**Avis sur le projet de révision allégée du Plan local d'urbanisme (PLU)
de la commune de Rocroi (08)**

n°MRAe 2021AGE27 qui annule et remplace l'avis n°MRAe 2021AGE24

Figure 4: extrait du dossier

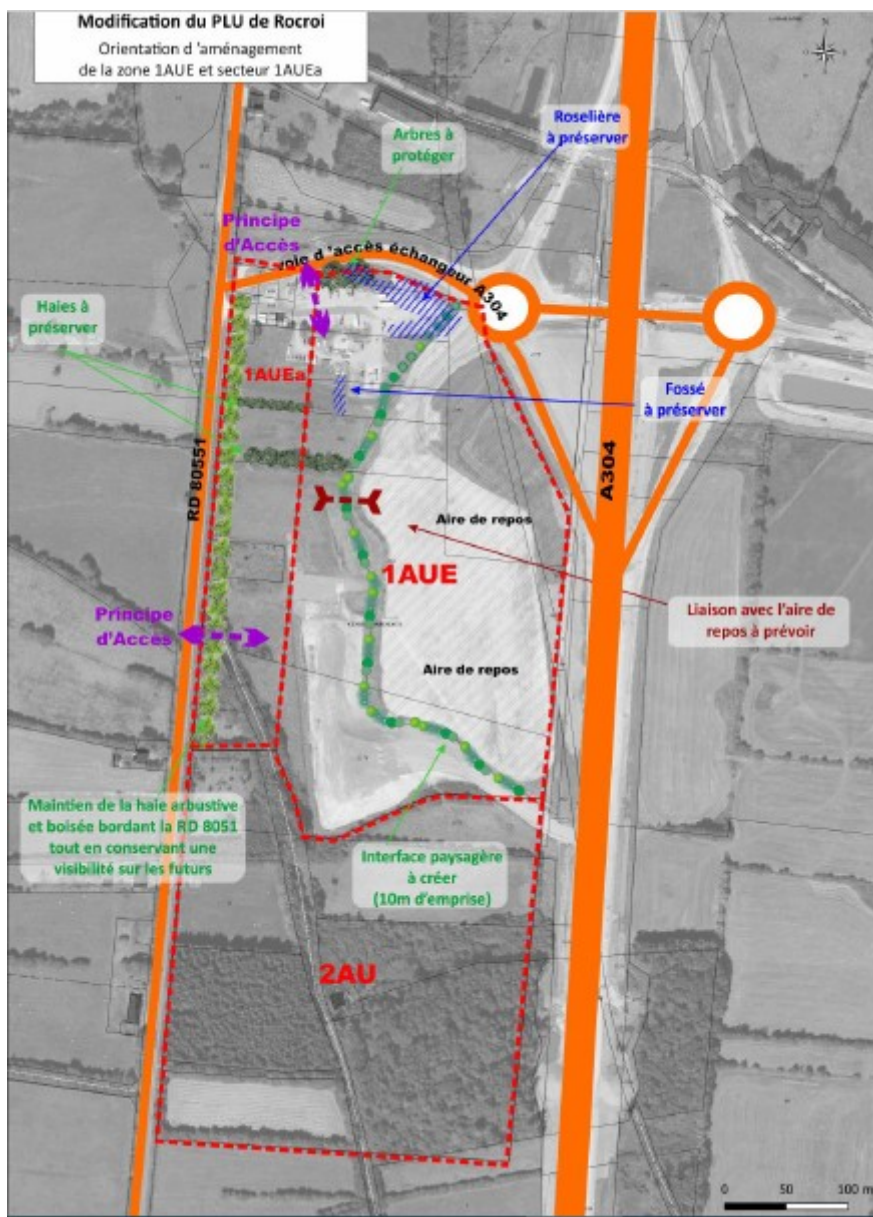
Les accès à la zone se feront par la RD8051 et la bretelle d'accès à l'échangeur de l'A304 en concertation avec les gestionnaires de voirie. Les principes d'accès prévus dans l'orientation d'aménagement et de programmation (OAP) permettent un accès à la zone d'activités. Le dossier ne précise pas en quoi ces accès assureront la sécurité des usagers de la future zone d'activités.

L'Ae recommande de justifier comment les principes d'accès prévus dans l'orientation d'aménagement et de programmation (OAP) assureront la sécurité des usagers de la future zone d'activités.
